项目名称 PROJECT
龙胜各族自治县龙胜中学
学生宿舍1#、3#楼维修工程

施工图变更（修改）通知单
NOTIFICATION OF DRAWINGS MODIFICATION

编号 NO.: 01

相关图纸编号 DRAWING NO.	装修施工图SN-03、
修改依据 BASIS	图纸深化补充。

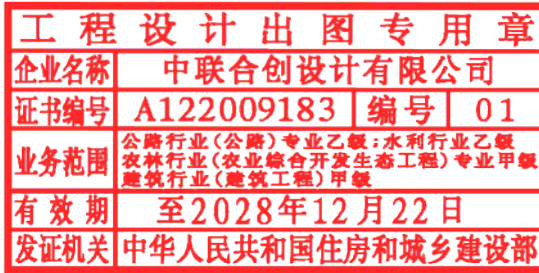
图纸深化及设计校核，现对局部内容作补充说明，说明如下：

- 原图号SN-03中墙面2工程做法、踢脚线工程做法中“20厚干混普通抹灰砂浆 DP-G M15”的表述未详尽，现对原做法“20厚干混普通抹灰砂浆 DP-G M15 ”作补充说明，做法调整为“15mm+5mm厚干混普通抹灰砂浆 DP-G M15”。
- 原图号SN-03中更换的卫生间铝合金平开门参数作如下补充说明：
本设计更换的卫生间铝合金门采用50系列铝合金平开门，铝合金门玻璃采用5mm磨砂钢化玻璃。铝合金门主型材主要受力部位壁厚2.0mm。凡大于1.5m²的玻璃均采用安全玻璃。铝合金框料颜色由甲方选定。
- 以下空白。
